ARPAT - AREA VASTA COSTA - Dipartimento di Massa Carrara - Settore Supporto tecnico
Via del Patriota, 2 - 54100 - Massa

Oggetto: Art. 19 del D.Lgs. 152/2006, art. 48 della L.R. 10/2010. Procedimento di verifica di assoggettabilità relativo al progetto di realizzazione di un impianto di messa in riserva (R13) e deposito preliminare (D15) di rifiuti pericolosi e non pericolosi, ubicato nel Comune di Carrara, in Via Passo della Volpe n. 25. Proponente: MP Smaltimenti S.r.l. **Avvio del procedimento e richiesta di contributi tecnici istruttori. ERRATA CORRIGE PER INDIRIZZO ERRATO**

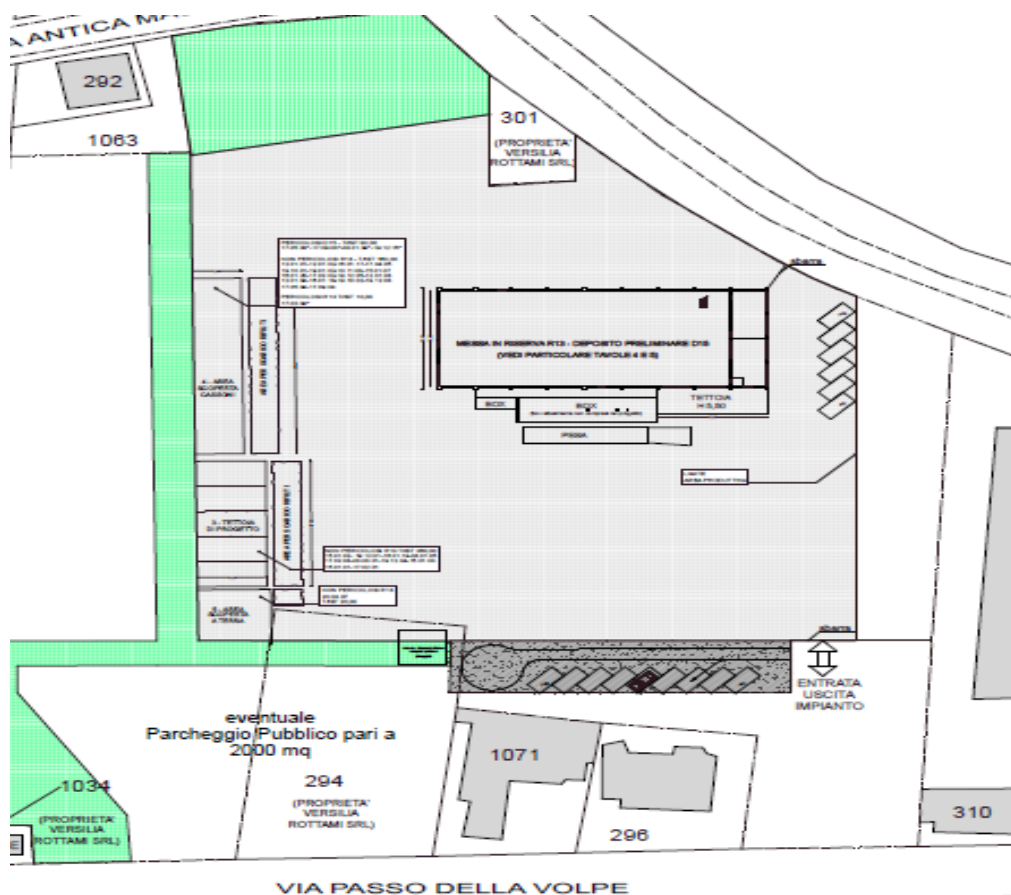
Si riporta in Relazione Tecnica a pag. 6 "La Versilia Rottami SRL autorizza la MP Smaltimenti Srl alla presentazione del presente progetto, come da dichiarazione allegata".

Non è chiaro a che titolo la MP Smaltimenti Srl presenta il progetto di cui all'istanza in oggetto poiché non risultano dichiarazioni allegate.
